**Produktrückruf**

Opfikon, 24. Juni 2025

**FA-2025-017: Dringender Sicherheitshinweis**  
**Wichtige Produktinformation zu Q-Link 13, Adapter kit LikoScale, und LIKO UNO 102 EE**  
**Mobile lift**

Abbildung 1. Korrekte vs. inkorrekte Befestigung des Q-link 13 mit dem Schnellverschlusshaken

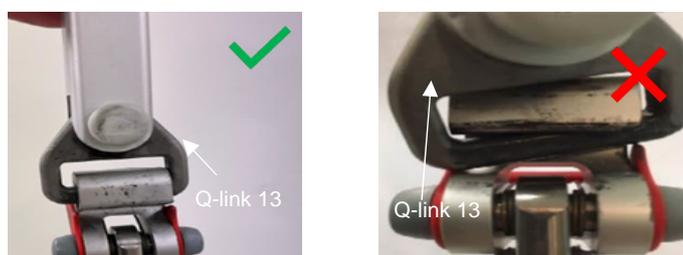
Baxter veröffentlicht diesen dringenden Produktrückruf für die Q-link 13 Liftkomponente aufgrund von Kundenberichten im Zusammenhang mit der unsachgemässen Befestigung des Q-link 13 (falsches Einrasten) mit dem Schnellverschlusshaken. Siehe Abbildung 1:

Der Q-Link 13 ermöglicht eine unsachgemässe Befestigung (falsches Einrasten) des an Hebebügeln und anderem Zubehör verwendeten Schnellverschlusses. Dies könnte bei einem Sturz des Pflegebedürftigen zu einer kritischen Verletzung führen, da die unvollständig eingerastete Komponente zunächst Gewicht tragen, sich aber vom Q-Link lösen kann, was zu einer Ablösung und einem Sturz führt. Es gab drei Berichte über schwerwiegende Verletzungen und einen Todesfall im Zusammenhang mit einem Sturz/einem Absturz aufgrund einer falschen Befestigung des Hebebügels mit dem Q-Link 13.

Baxter wird alle betroffenen Q-link 13 Produkte durch den neuen Q-link Mobile ersetzen, um die Benutzerfreundlichkeit zu verbessern und das potenzielle Risiko für Patienten und Pflegepersonal zu minimieren. Sobald genügend Q-link Mobile Komponenten für den Vertrieb verfügbar sind, wird eine weitere Mitteilung erfolgen, die auch Anweisungen zur Anforderung von Ersatzprodukten enthalten wird.

- 1) Bis Ihr Q-link 13 durch den Q-link mobile ersetzt wird, können Kunden die aktuelle Q-link 13-Komponente mit zusätzlichen Vorsichtsmaßnahmen weiter verwenden, um eine ordnungsgemäße Befestigung vor der Verwendung am Patienten sicherzustellen.
